Déposition de la LPO Poitou-Charentes // juin 2020

ENQUÊTE PUBLIQUE : PROJETS DE PARCS ÉOLIENS DES BRANDES DE L'OZON

1. Projet de parc éolien des « **Brandes de l'Ozon Nord** » sur la commune de **Senillé-Saint-Sauveur** (Vienne)
2. Projet de parc éolien des « **Brandes de l'Ozon Sud** » sur les communes de **Monthoiron et Chenevelles** (Vienne)

Carte du Schéma régional de cohérence écologique (SRCE) extraite du PLU de la commune de Senillé
(avec ajout du nom des boisements et de l'emplacement des éoliennes).

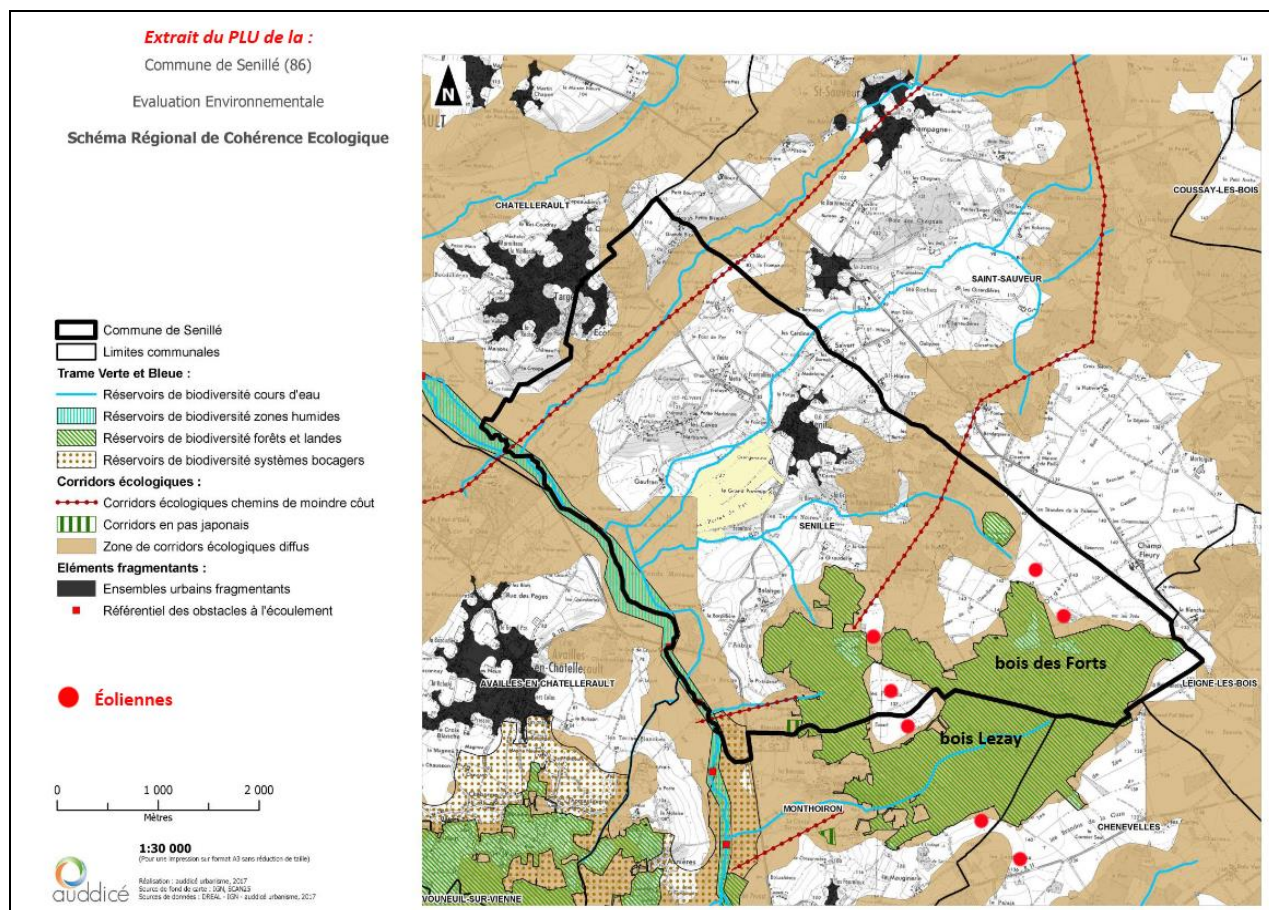
Il est alors pour le moins étrange de constater qu'au lieu d'inciter le porteur de projet à exclure toute présence sur l'ensemble de ces secteurs, cela l'a (subtilement) conduit à placer ses machines juste aux lisières de ces différents « classements » prenant en compte la biodiversité. Si l'on peut considérer que c'est réglementairement cohérent (une limite est une limite) au plan biodiversitaire l'argument est pour le moins fallacieux quand on sait que l'ensemble de la zone, et surtout la proximité des boisements, est exploitée par les rapaces. Pourquoi avoir placé les machines à proximité immédiate des secteurs les plus intéressants écologiquement – et même au cœur du boisement pour trois d'entre elles ! – alors qu'il reste dans la commune de nombreuses « zones blanches » ?

Même en n'étant pas un spécialiste de l'écologie, il n'est pas très difficile de comprendre, quand on regarde les implantations des machines que nous sommes en face d'une véritable nasse aux potentialités fatales. Un circaète quittant son site de nidification pour aller se nourrir, ne peut que rencontrer à un moment ou à un autre une des sept éoliennes prévues. Et quand on sait qu'au cours de sa saison de nidification (de mars à octobre) l'espèce capture entre 800 et 1 000 reptiles, voire plus (selon les circonstances), cela représente potentiellement le double d'allées et venues (nourrissage de la femelle au nid par le mâle, puis du jeune par le mâle et la femelle) et donc des risques considérables de collision... qui viennent s'ajouter à la dégradation de son habitat.
